Nasz znak:
GTK.III.271.4.2017

Dotyczy: postępowania przetargowego na zmianę sposobu użytkowania i wykonanie robót budowlanych w ramach inwestycji pn. „Zagospodarowanie budynku byłej szkoły podstawowej na potrzeby Lipskiego Ośrodka Lokalnej Aktywności”

W odpowiedzi na pytania z dnia 16.11.2017 roku dotyczące ogłoszonego przetargu Nr 613217-N-2017 z dnia 8 listopada 2017 r. na inwestycję pn. „Zagospodarowanie budynku byłej szkoły podstawowej na potrzeby Lipskiego Ośrodka Lokalnej Aktywności” w brzmieniu:

PRZEKRÓJ BUDYNKU BYŁEJ SZKOŁY PODSTAWOWEJ

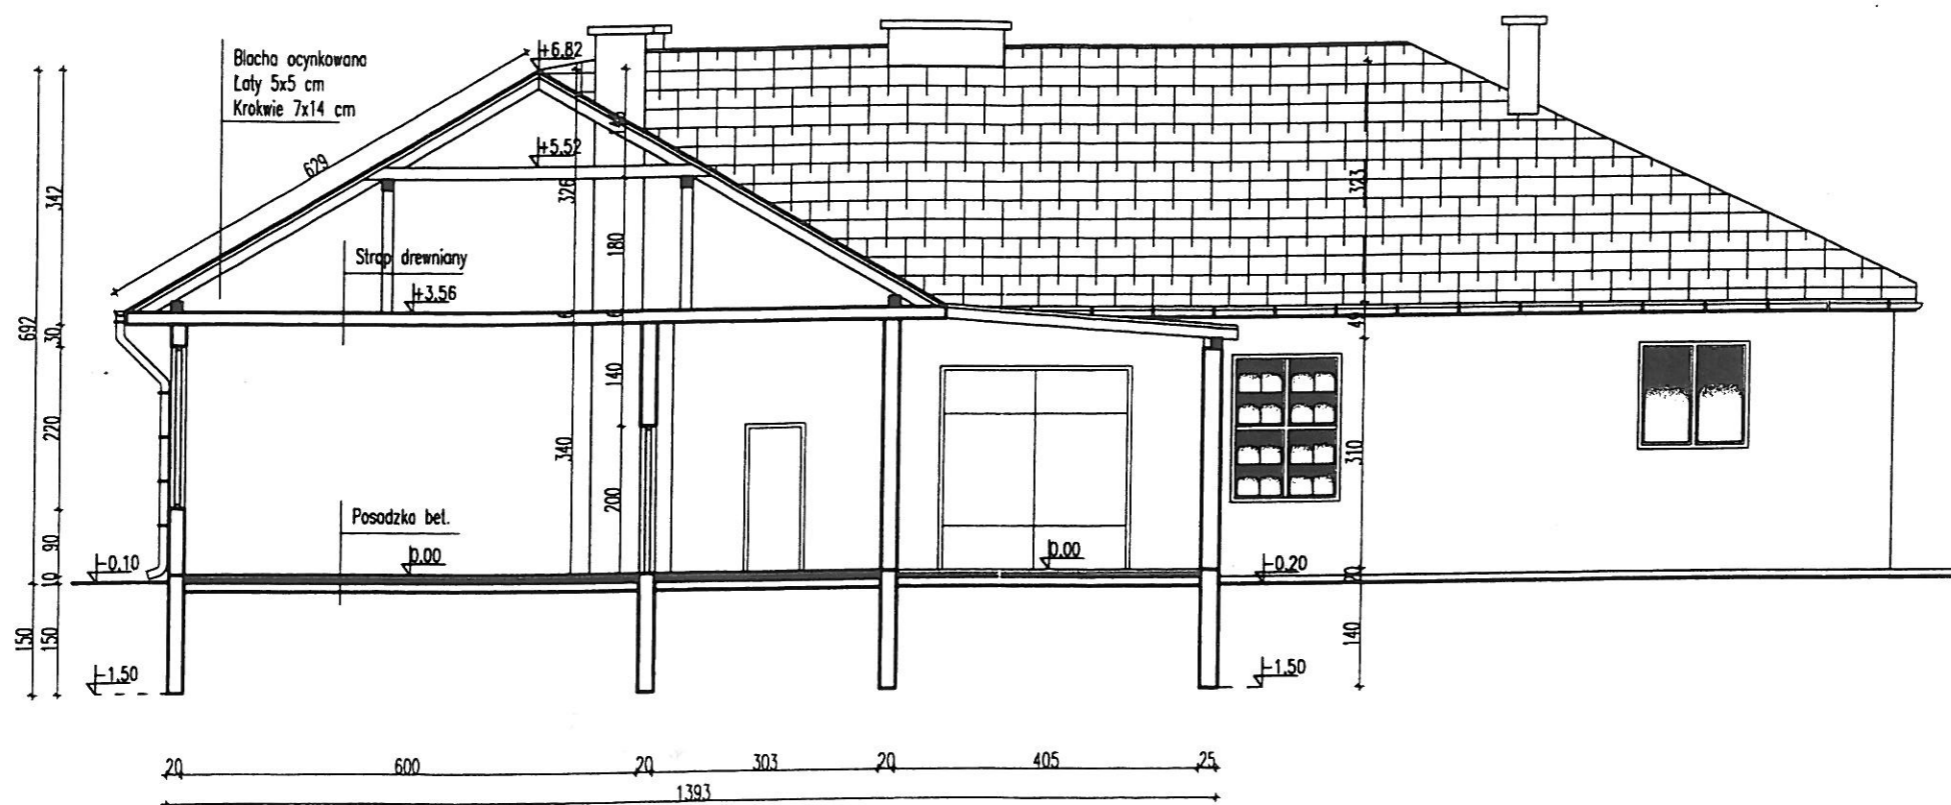
4. Czy Zamawiający może udostępnić rysunek - przekrój budynku?

Tak, w załączeniu zamieszczamy przekrój budynku.

INSTALACJE RZUT PRZYZIEMIA SKALA 1:100

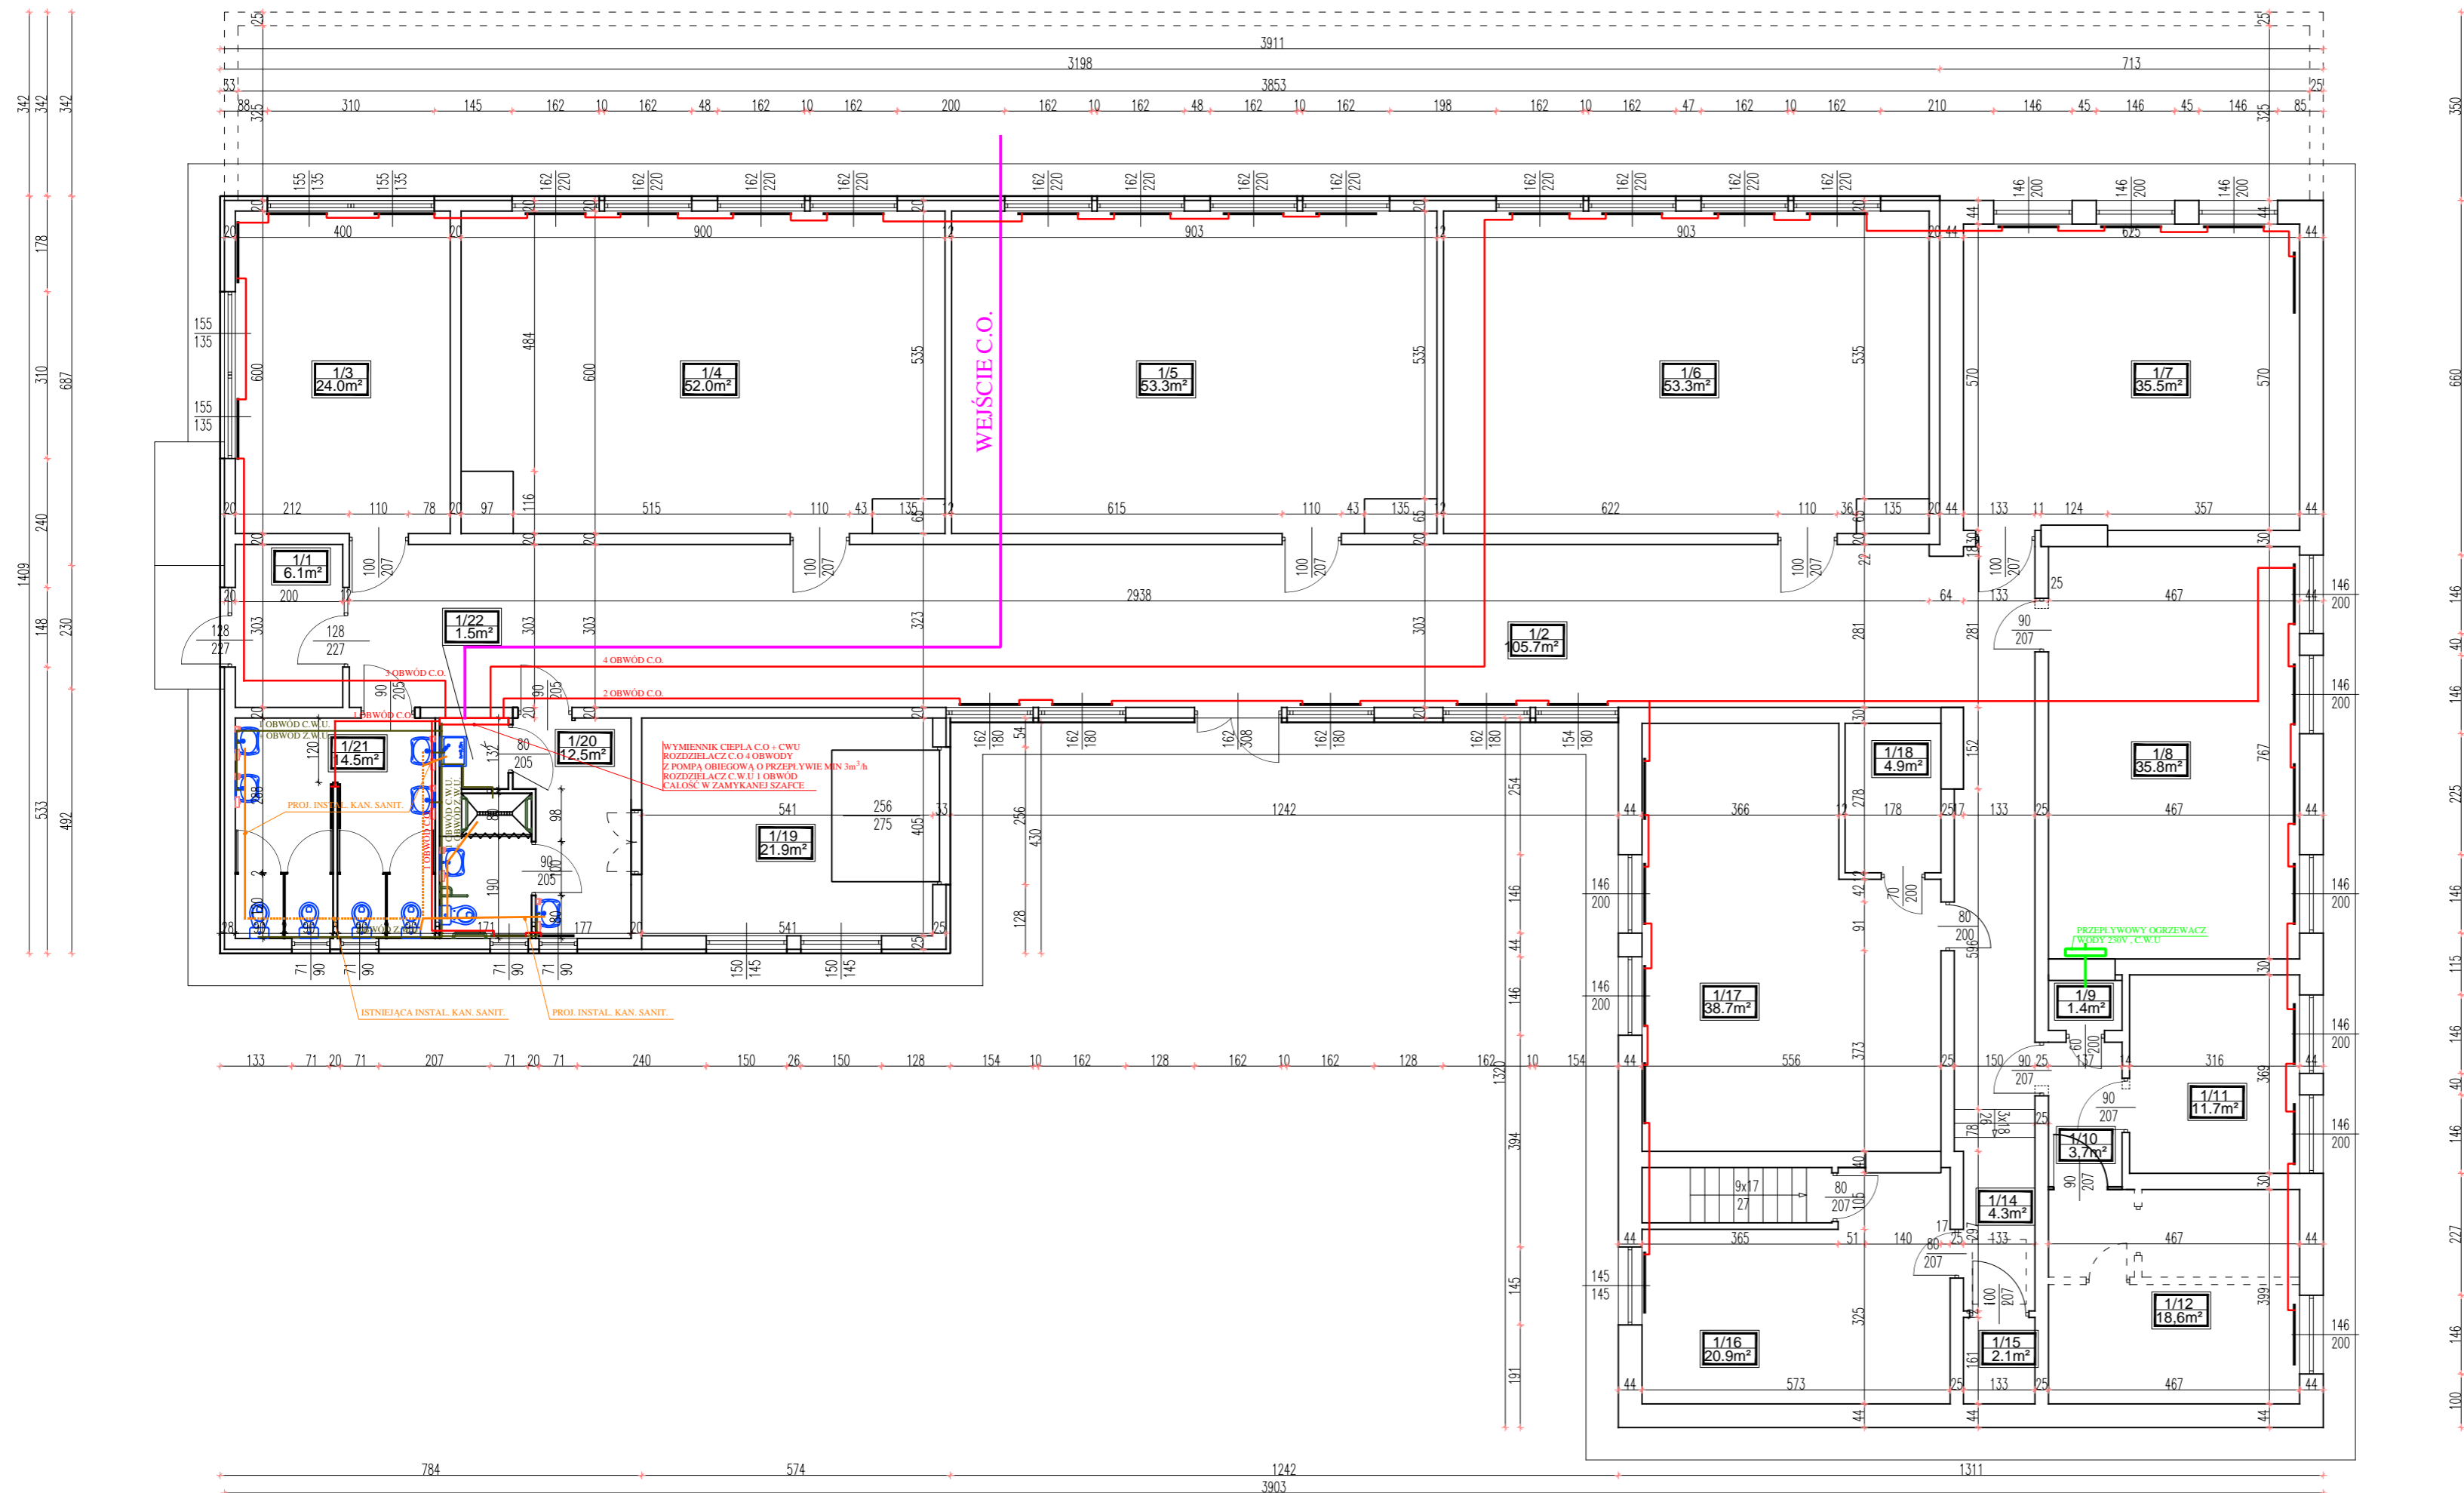
5. Proszę o udostępnienie projektu instalacji sanitarnych.

W załączeniu przedstawiamy projekt instalacji sanitarnych – rzut przyziemia.
